## REGULERINGSPLAN HUSBY

### PLANBESKRIVELSE – ENDRINGER ETTER 1.GANGS BEHANDLING

Dato: 12.01.2023

<b>Rapportnavn:</b>	Planbeskrivelse – endringer etter 1.gangs behandling, reguleringsplan «Husby»
<b>Prosjektnummer:</b>	202139
<b>PlanID:</b>	182820170002
<b>Forslagsstiller:</b>	Tomma utvikling
<b>Forslagsstillerens kontaktperson:</b>	Anders Bergvik og Jan Arne Skaar
<b>Rådgiver:</b>	Trønderplan
<b>Rådgivers oppdragsleder:</b>	Jan Ola Ertsås
<b>Rådgivers saksbehandler:</b>	Erlend Gystad
<b>Kommunens kontaktperson:</b>	Dag Ivar Lillevik

Figur 7. Tillatt område for flytebrygger tilknyttet boliger på formål BFS10 – BFS14, BFS23 og BFS24.

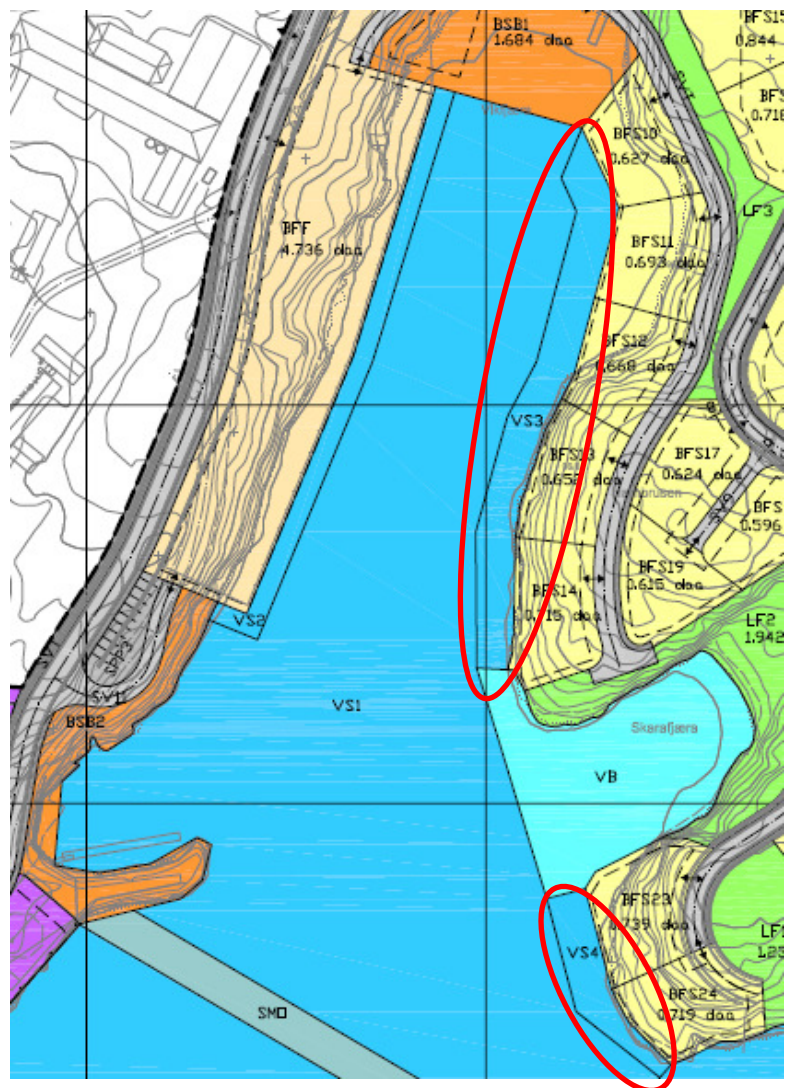
Det er angitt for formål VS3 og VS4 at flytebrygger tilknyttet boligområdene kan anlegges innenfor disse arealene, noe som sikrer at en unngår store anlegg som er i konflikt med øvrig båttrafikk i området.

Bestemmelse erstatter tidligere tekst: «Det tillates etablert landfeste for flytebrygger utenfor hver enkelt tomt, dersom dette er hensiktsmessig og flytebryggene ikke kommer i konflikt med flytebrygger etablert fra formålet SK (Kai)».

Figur 9. BFL og BOP (rød farge), forslag som ble behandlet 1.gang til venstre og nytt planforslag til høyre

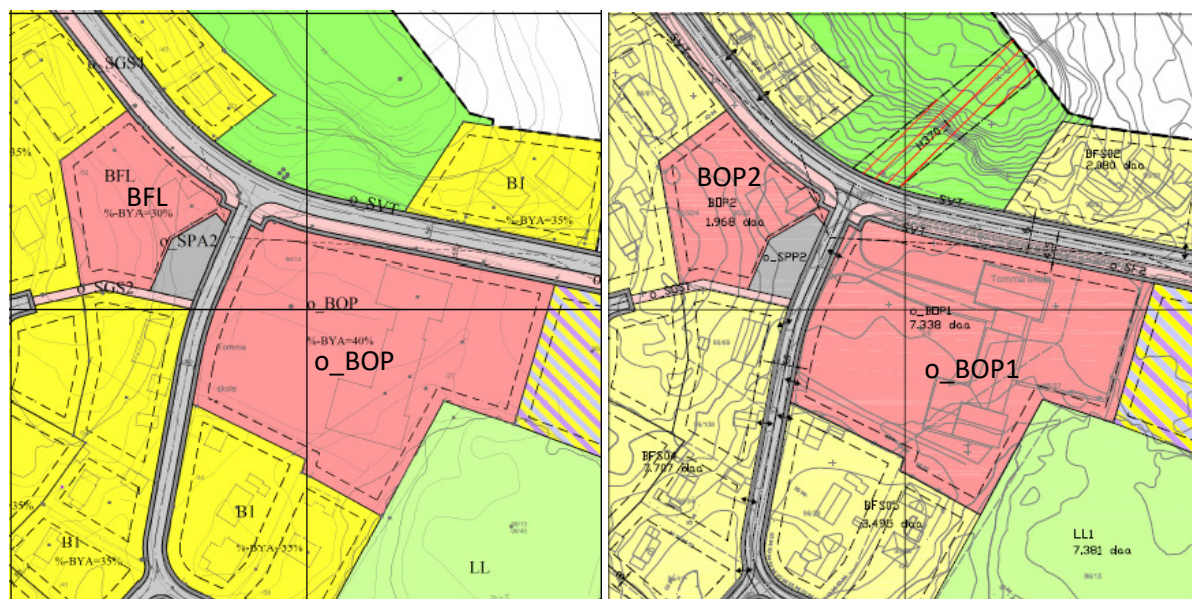
Begrep «forsamlingslokale» er utgått som formål og erstattes med offentlig eller privat tjenesteyting (BOP), da dette anses som et mer fleksibelt med tanke på evt. sambruk av lokaler.

Figur 10. BI1 (lilla farge), forslag som ble behandlet 1.gang til venstre og nytt planforslag til høyre

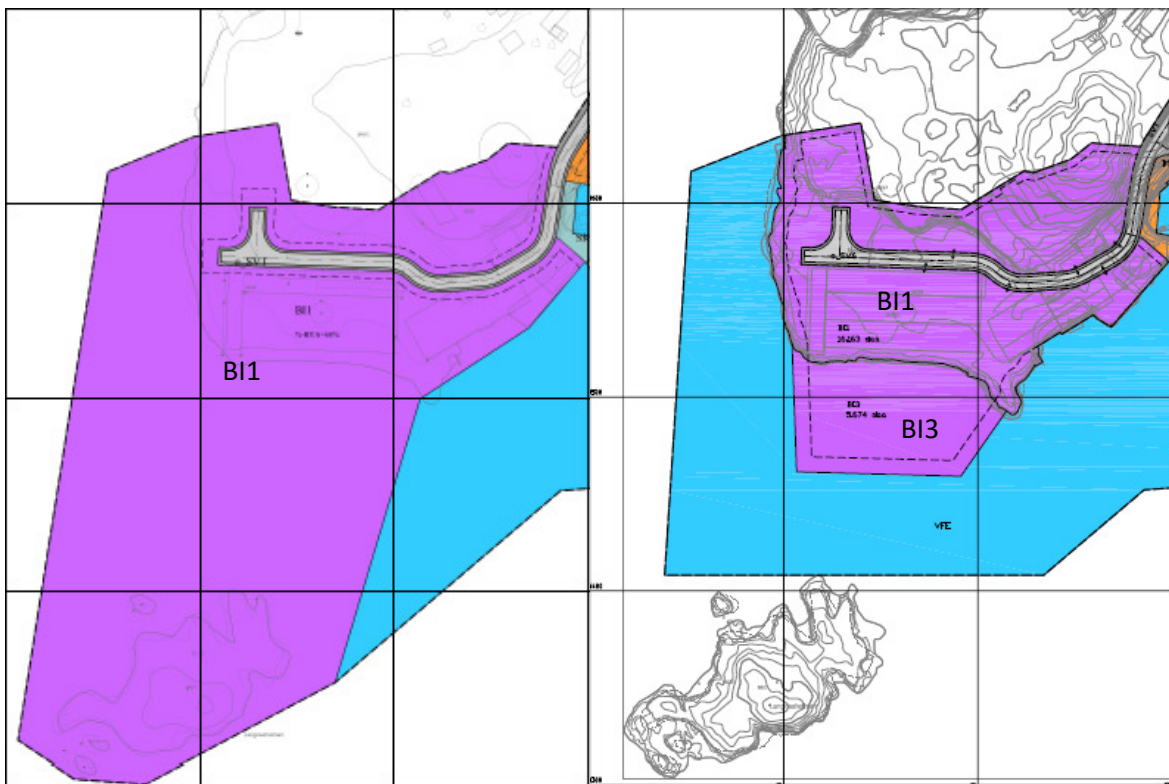
I planforslag som ble behandlet 1.gang omfattet BI1 et areal på ca. 55,5 daa, fordelt mellom 16,2 daa eksisterende arealer på land og 39,3 daa ny utfylling i sjø.

I revidert plankart er BI1 redusert til å kun omfatte dagens landarealer. I tillegg er industriarealer ut i sjø angitt som eget område BI3 som omfatter et areal på 5,7 daa. Dette innebærer at utfylling i sjø (inkl. Langnesholmen) er redusert fra 39,3 daa til 5,7 daa. Dette innebærer også at nye industriarealer visuelt sett vil være langt mindre eksponert sett fra bebyggelsen. I tillegg vil innseiling for små båter kunne skje mellom Langnesholmen og industrifylling.

Tillatt gesims- og mønehøyde er endret fra hhv. 8,0 m og 10,0 m til kotehøyde +15.

Figur 11. Nytt areal for industri ut i sjø, B13

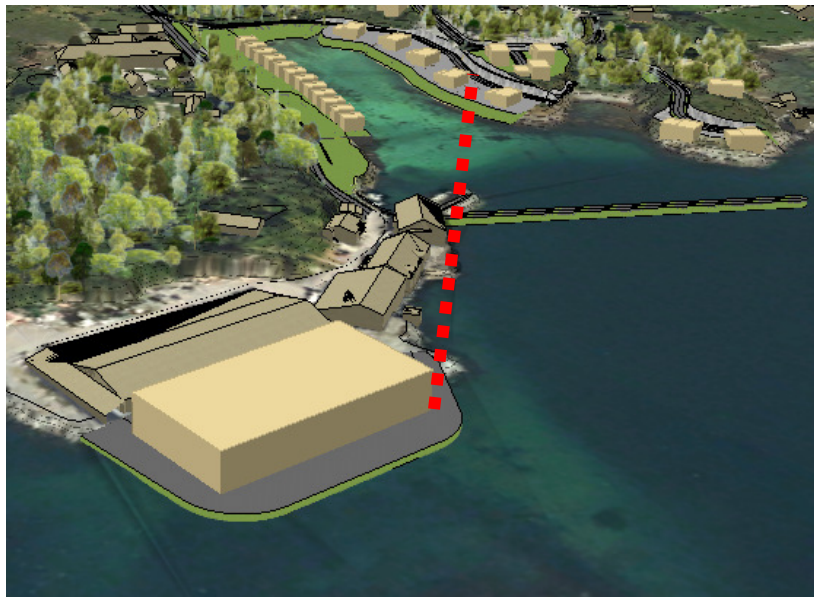
Arealets form er satt slik at det ligger noe i skjul bak eksisterende molo og industribygninger, sett fra boligene på Husby. Utvidelsen vil være godt synlig fra mange ståsteder, men vil være langt mindre dominerende enn forslag som ble lagt fram for 1.gangs behandling.

Figur 13. Forslag som ble behandlet 1.gang til venstre og nytt planforslag til høyre

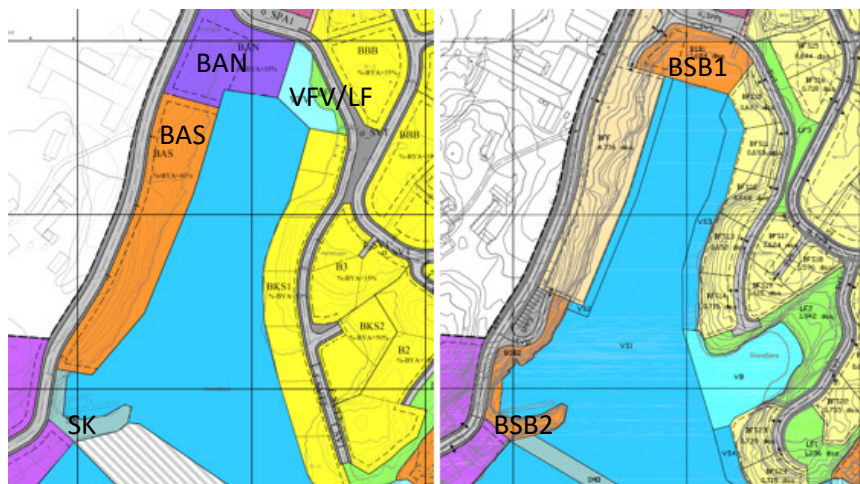
Formålet BSB1 erstatter deler av tidligere areal BAN og VFV/LF. Arealet er planlagt benyttet som småbåthavnas landareal/kai med plass for båtutsett, parkering, tankanlegg for båt (diesel, bensin, vann), ladestasjon for fortløyd fartøy/båt og andre funksjoner knyttet til småbåthavna. Det tillates oppført bygning med servicefunksjoner knyttet til småbåthavna.

Tillatt mønehøyde er økt fra 6,0 til 7,0 slik at høydebestemmelsen er likelydende som for BFF.

Figur 14. Forslag som ble behandlet 1.gang til venstre og nytt planforslag til høyre

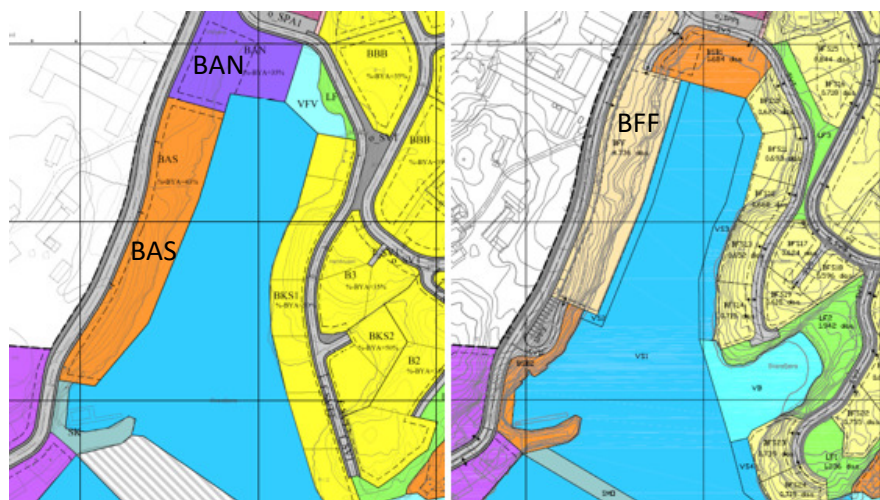
Maksimal utnyttelse av tomta økes fra 35 % til 50 %. Begrensningen har ingen hensikt da en for dette området bør ha så høy utnyttelse som mulig. Likevel er tomtas form slik at høy prosentvis utnyttelse vil være vanskelig å oppnå. Bestemmelsene er endret slik at BYA % er økt fra 35 % til 50 %.

Tillatt maksimal gesims- og mønehøyde er økt en meter fra hhv. 3,0 og 4,0 meter til hhv. 4,0 og 5,0 meter. Dette innebærer at eksisterende bygninger ligger innenfor kravene, i motsetning til tidligere.

Figur 15. Molo - forslag som ble behandlet 1.gang til venstre og nytt planforslag til høyre

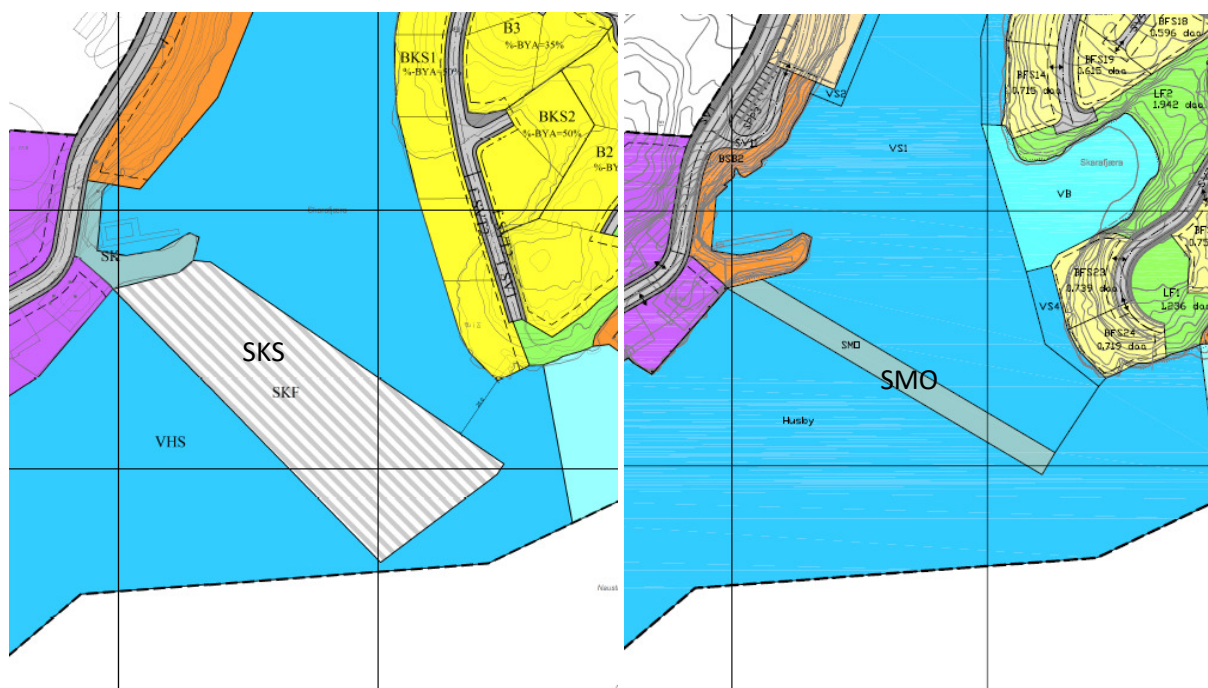
Område for molo er endret fra formål «kombinert formål» (udefinert) til formål «molo».

I tillegg er det stilt krav om at molo skal utformes som flytemolo og kan ikke anlegges med tradisjonell fylling, med bakgrunn i dårlige grunnforhold i sjøbunn. Det vises til ROS-analyse og geoteknisk vurdering.

Figur 16. Adkomst til BFF

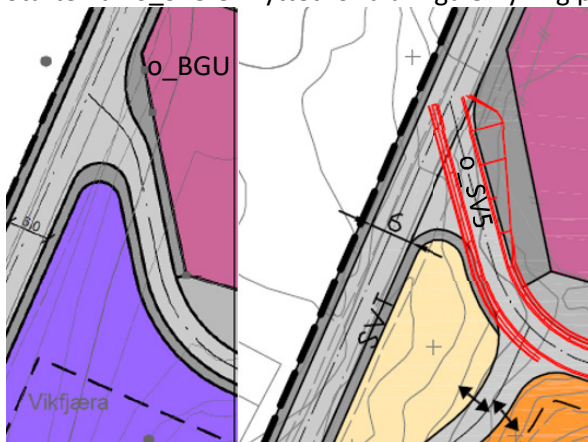
- O\_SV5 er avsluttet med snuplass ved tomt BFS14 før Skarafjæra. Tidligere fortsatte vegen fram til tomt BFS23 og BFS24. Endringen er foretatt for at Skarafjæra ikke skal fylles igjen.

- Starten av o\_SV5 er flyttet for å unngå ei fylling på område for gravlund o\_BGU.

- Opprinnelig veg f\_SV3 var i opprinnelig planforslag ikke framkommelig med liten lastebil eller større kjøretøy da den var for smal med for krappe kurver. Vegen erstattes av SV7 som fortsetter fram til BFS24.
- Det er avsatt adkomst fram til BFF (o\_SV5 og SV11).
